二級河川 志原川

平成21年度
第9回

三重県河川整備計画
流域委員会

平成22年3月10日
三重県

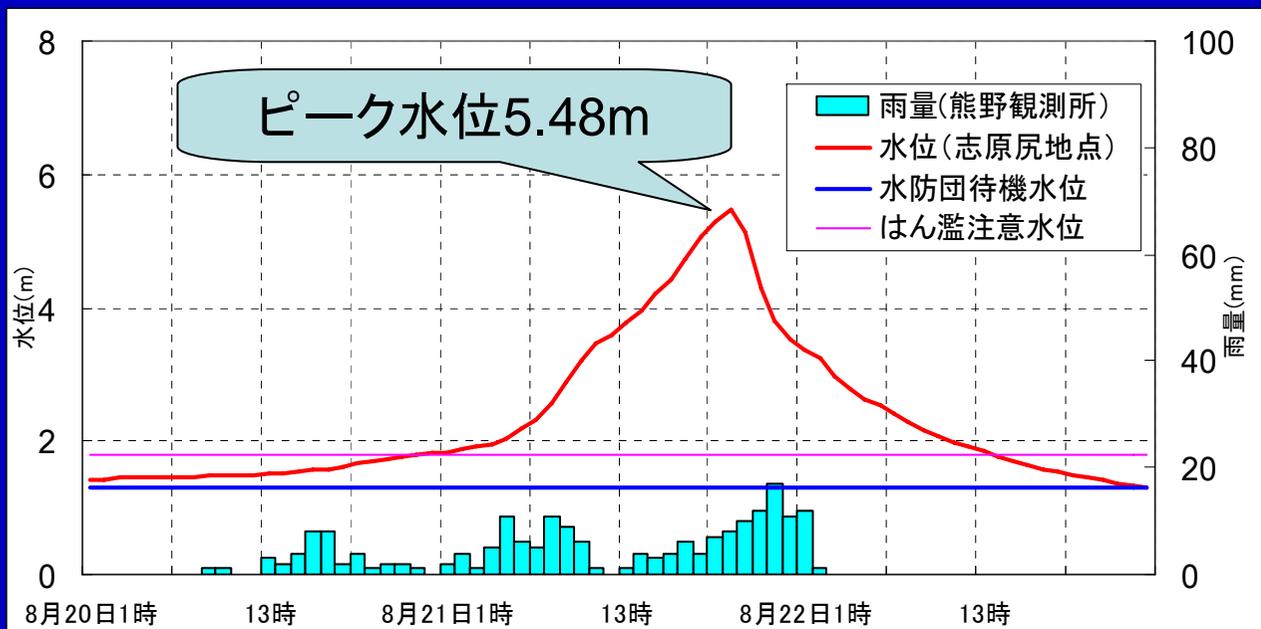
Q1(治水)

池などの貯留効果をどのように評価しているのか。

A1

池および河道の川幅や水深の変化、産田川合流地点の水理現象を表現できる一次元不定流モデルにより、縦断的な流量変化を算定し、貯留効果を評価しています。

(算定条件)

(池および河道内貯留の算定方法)

計算手法：一次元不定流計算

対象外力：合成合理式による流出計算結果 (T=1/50)

粗度係数：現況粗度係数

出発水位：T.P.+3.5m (河口の砂州高+0.5m)

平成13年8月洪水
(人工リーフ設置前)

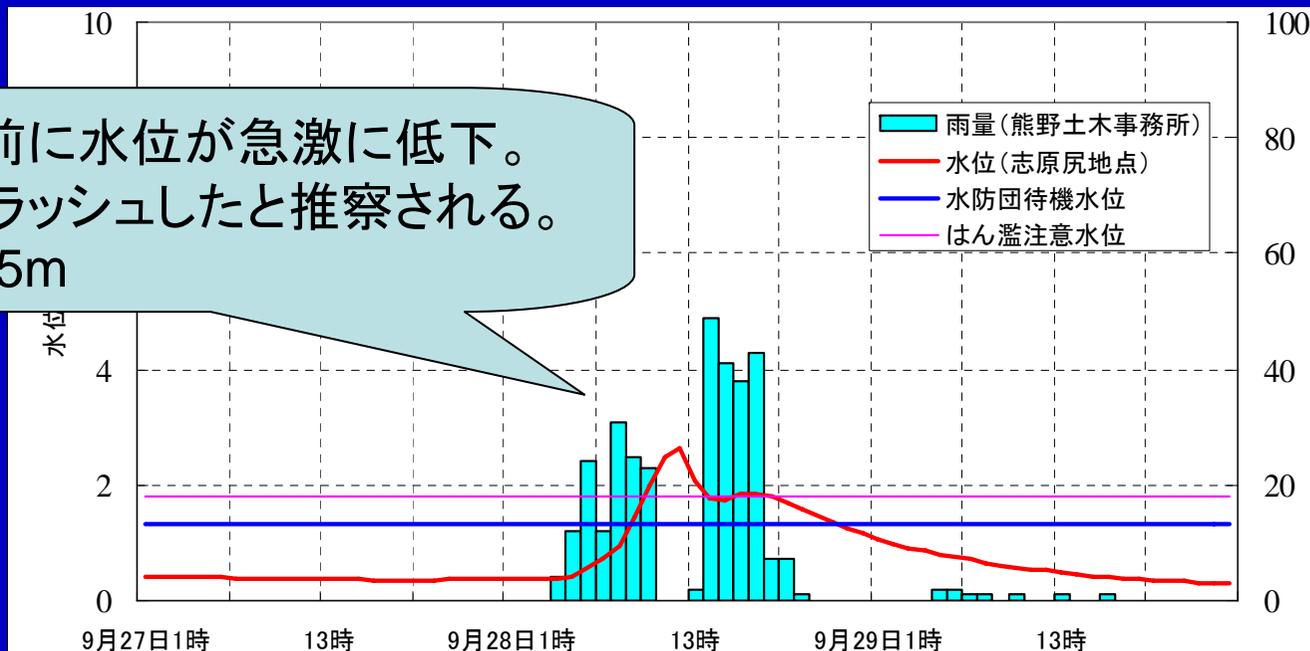
Q2(治水)

人工リーフ設置後の河口砂州の堆積状況を把握する必要がある。

A2

人工リーフの設置および維持掘削により、河口砂州の堆積を抑制することで、洪水時に河口砂州が解消(フラッシュ)されやすくなったと想定されます。

雨量のピーク前に水位が急激に低下。
河口砂州がフラッシュしたと推察される。
ピーク水位3.45m
